# ゼオライト土嚢等処理設備における 実規模モックアップについて

2023年 9月 11日

東京電力ホールディングス株式会社

- 設備の設計に当たり、2023年9月に実規模モックアップを実施し、主にROV投入～ゼオライト土嚢等の保管までの一連の作業の確認を実施する。今後も継続して、段階的に配管フラッシング、トラブル対応等について実規模モックアップを実施する予定。
- 2023年7月11日第12回1F技術会合にて原子力規制庁より示された、ゼオライト土嚢等処理設備のモックアップ試験の実施に当たって考慮すべき事項についての回答は下記の通り。

## 2-2.ゼオライト土嚢の長期劣化等 ((1)①)

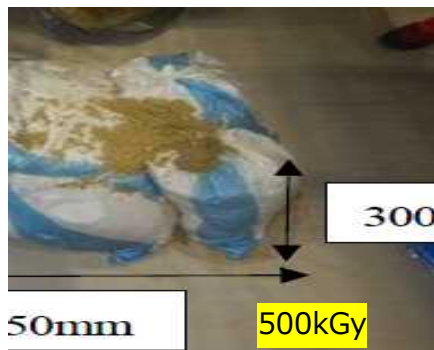
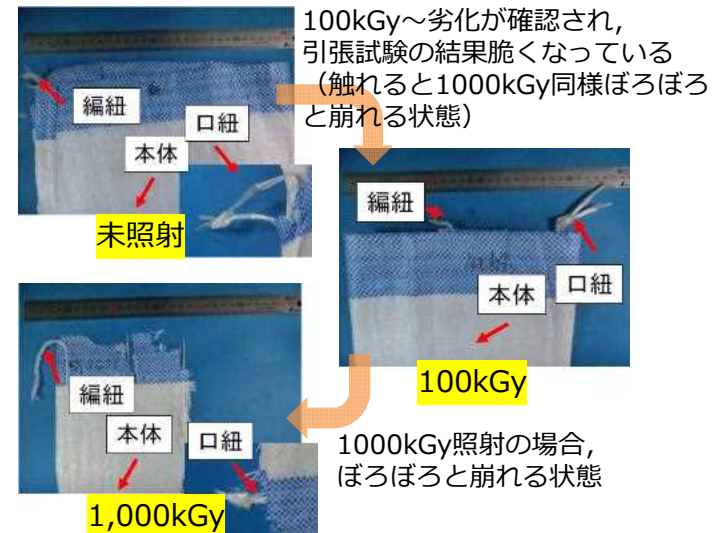
No.	項目	考慮すべき事項	回答	確認時期	備考
(1) ①	ゼオライト土嚢の長期劣化等	ゼオライト土嚢の長期劣化等を考慮した試験とすること	実機のゼオライト土嚢等と同様の放射線を照射し、実機同等の放射線劣化を模擬した土嚢袋を用いた試験を実施し、土嚢袋の切断、ポンプによる吸引について影響を及ぼさないか確認する。	2023/9に 実施予定	6頁 補足

- ゼオライト土嚢等の現地調査を実施し，土嚢袋は概ね原形を保っているが，劣化傾向があり，一部の袋に破損がみられる状況。実規模モックアップにおいては，現場調査で確認された劣化した土嚢袋等を再現し現場環境を模擬する。
- なお，ゼオライトと活性炭のγ線照射試験を最大積算線量1,000kGyまで実施したところ，ゼオライトも活性炭も照射による顕著な変化は認められなかった。

## 2-3.保管容器設置高さの違いについて ((1)②)

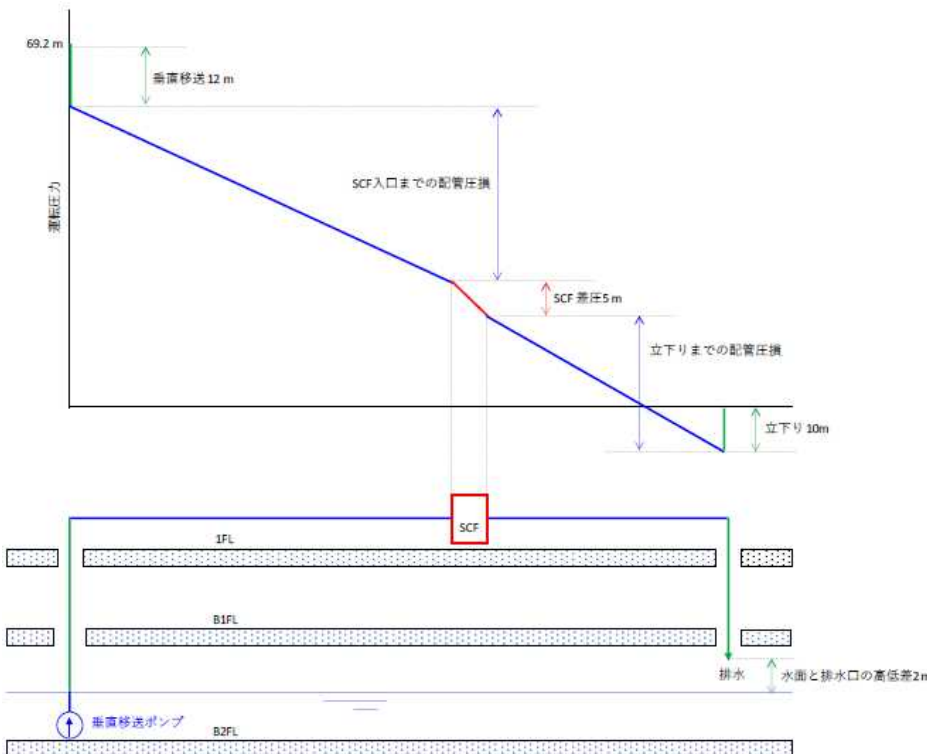
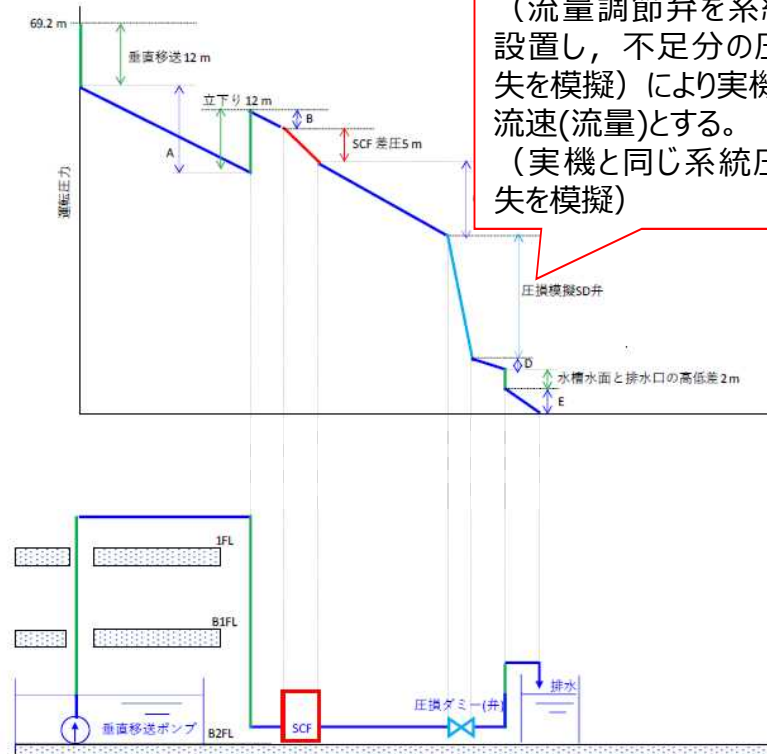
(1) ②	保管容器設置高さ	保管容器の設置高さが実機と異なるため、当該圧力損失分（水頭差）を考慮した試験とすること	弁による調整により実機と同じ系統圧力損失を模擬した試験を実施する。必要に応じ、今後も継続して確認していく。	2023/9に 実施予定	7頁 補足
(1) ③	ゼオライト保管	保管容器が充填されるまで、連続運転させること	今後、保管容器を満充填するまで、連続運転する試験を実施する。	2023/9に 実施予定	8,9頁 補足

- 保管容器の設置高さが実規模モックアップと実際の設備で異なる※1ため、モックアップ時に保管容器内の運転圧力は実機よりも高くなるが、保管容器内部のフィルタ性能に影響を与える因子はフィルタ差圧であり、運転圧力が異なっても差圧は変化しないため、実際の設備と同じ通水条件となる。
- また、差圧は流速依存が高いが、実機と同じ流速（流量）となるよう、背圧弁（圧損ダミー弁）にて調整を行う。

圧力損失分を弁による調整（流量調節弁を系統内に設置し、不足分の圧力損失を模擬）により実機と同じ流速(流量)とする。  
（実機と同じ系統圧力損失を模擬）

## 2-4.ゼオライト保管容器内のゼオライト脱水について ((1)③,(2)③) **TEPCO**

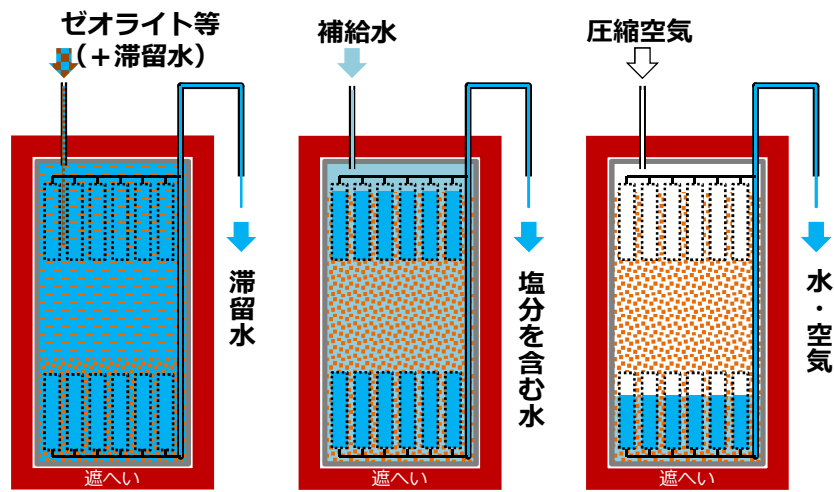
(2) ③	ゼオライトの脱水	ゼオライトの脱水について、脱水率の目安が設計通りになっているか確認すること	圧縮空気通気後のゼオライトについて水が滴らない程度（含水率30wt%程度）まで脱水可能なことを確認する。	2023/9に 実施予定	8頁 補足

- ゼオライト等は滞留水と共に地上階へ移送され、フィルタが装備されている遮へい付のゼオライト保管容器に入れて脱水し、ゼオライト等のみが封入された状態とする。
- ゼオライト保管容器に封入したゼオライト等は、補給水を通水して塩分を除去し、圧縮空気等を利用して脱水する。
  - 圧縮空気通気後のゼオライトについて水が滴らない程度（含水率30wt%以下）まで脱水可能なことを確認している。

## 2-5.ゼオライト保管容器への充填について ((1)③, (2)②)

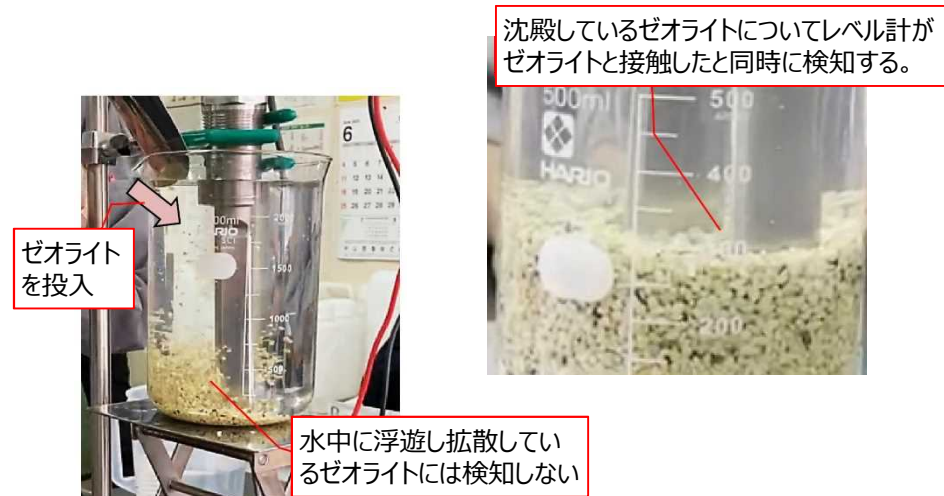
(2) ②	保管容器レベル計	回収容器が充填されたことを検知するレベル計が誤差範囲内で検知できることを確認すること 容器の表面線量との関係を整理すること	容器への充填時の検知誤差については、今後試験にて確認する。 容器の表面線量と、ゼオライトの充填率との関係については、今後線量評価結果をご呈示させていただく。	2023/9に 一部実施予定 今後引き続き 実施予定	9頁 補足

- ゼオライト保管容器は規定量のゼオライトが回収された際に、レベル計が検知し、ゼオライトの移送を停止する。
- レベル計については、固液二相系で固体界面を検知可能であることを試験で確認している。今後、実規模モックアップにてレベル計の機能確認を進めていく。

## 2-6.トラブル対応について ((1)⑦)

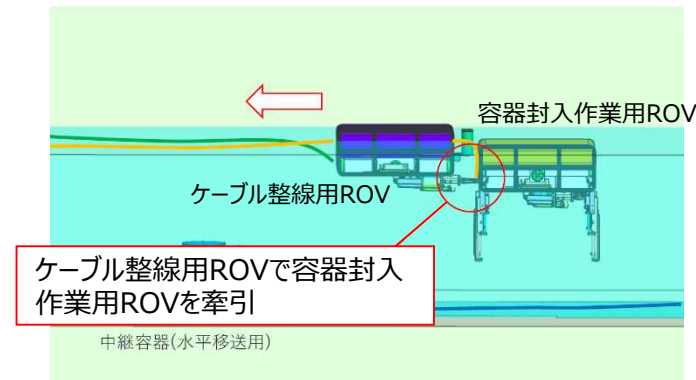
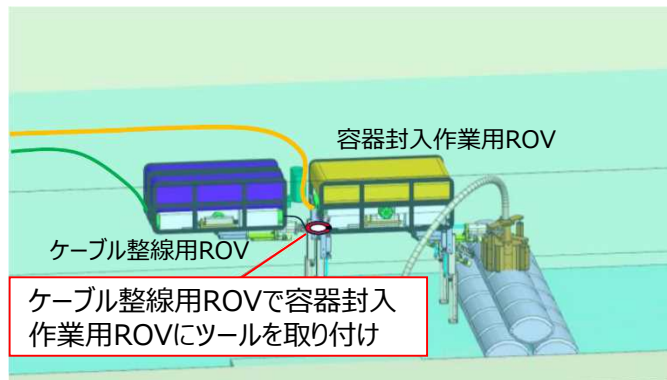
(1) ⑥	吸い込み口の閉塞	吸い込み口の閉塞を考慮し、逆洗について成立性を確認すること	逆洗の成立性確認は実機を想定した試験構成及び通水条件として、今後試験にて確認致します。	今後 実施予定	—
(1) ⑦	トラブル対応	試験において閉塞等のトラブルが発生した場合は、実環境を考慮した対応策を検討すること	試験において新たに確認されたトラブルについては、実環境を考慮した対応策を検討の上、今後試験にて確認する。今回はROV故障時の対応方針について確認するが、移送系統の閉塞時対応については、今後の試験にて確認していく。	2023/9に 一部実施予定 今後引き続き 実施予定	10,11 頁補足

- 実規模モックアップにおいて、ROVの故障を想定し、装置が壊れない範囲で強制引き戻し、ROVによる救援が可能なことを確認する。
- 今後、ROVの故障モードについて引き続き検討を行い、また試験において新たに確認されたトラブルについても含め、実環境を考慮した対応策を検討の上、今後試験にて確認する。

## 2-7.固液濃度調整機構について ((2)①)

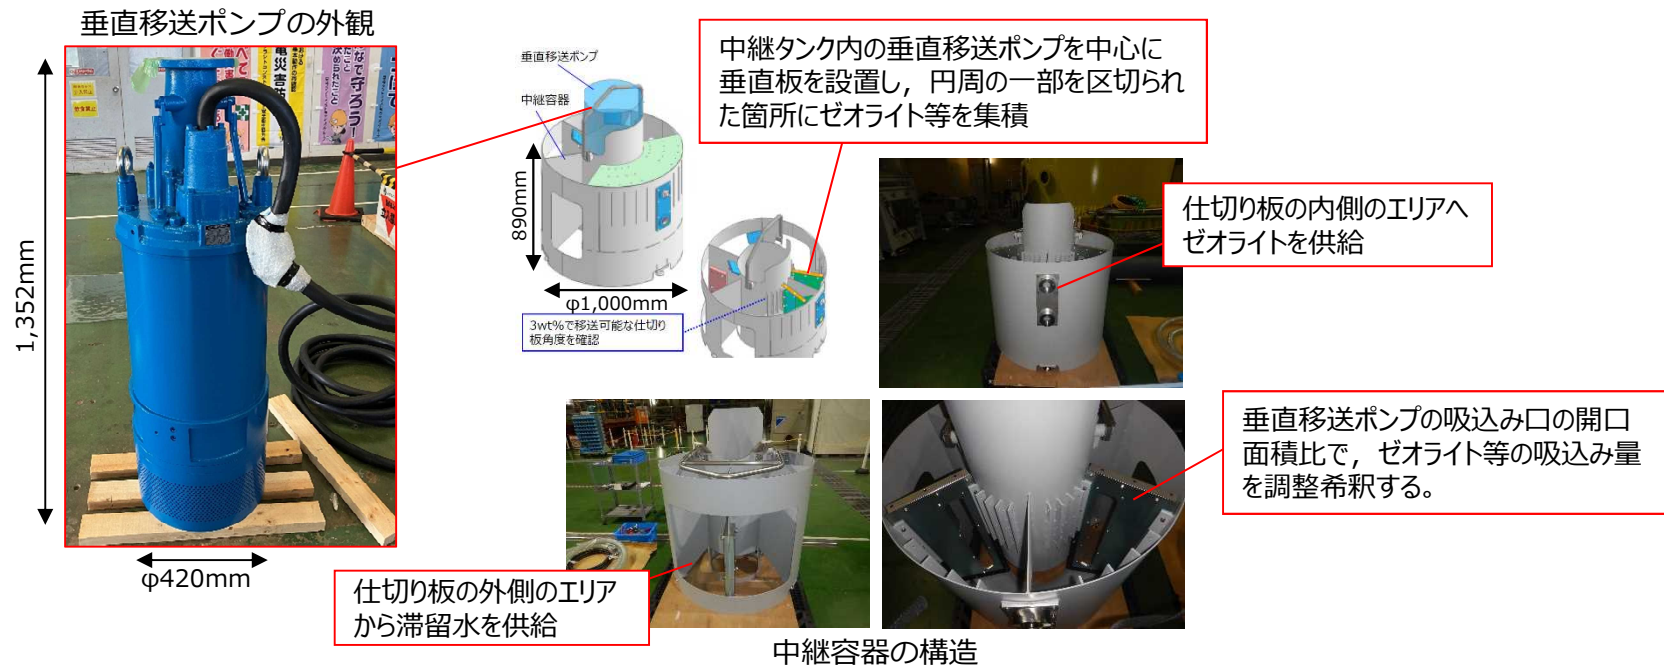
(2) ①	移送濃度低減機能	移送濃度低減機能について、固液比の目安が設計通りになっているか確認すること	ゼオライト等の移送濃度（固液比）については、今回の試験にて、設計通りの移送濃度になっていることを確認する。 水平方向も実規模にする等、今後も継続して確認していく予定。	2023/9に 実施予定	12頁 補足

- 地下2階の水中ポンプ（垂直移送ポンプ）での吸上げ時，地上1階の移送設備での閉塞リスクを低減するため，地下2階の中継容器を用い，ゼオライト等の濃度を調整する。
  - 設置する垂直移送ポンプの吸込み口の周囲を，中継容器内部で区別することにより，ゼオライト等が集積されたエリアから高濃度でゼオライトを吸引したとしても，仕切り板の外側のエリアから滞留水が供給されるため，ポンプ内で希釈する。
- ゼオライト等が集積されたエリアからゼオライトを吸引し，仕切り板のエリアを1/5（72°）に調整することで，ポンプ内部で3wt%程度※まで希釈されることを確認している。今後，実規模モックアップにて固液濃度調整機構の機能確認を進めていく。
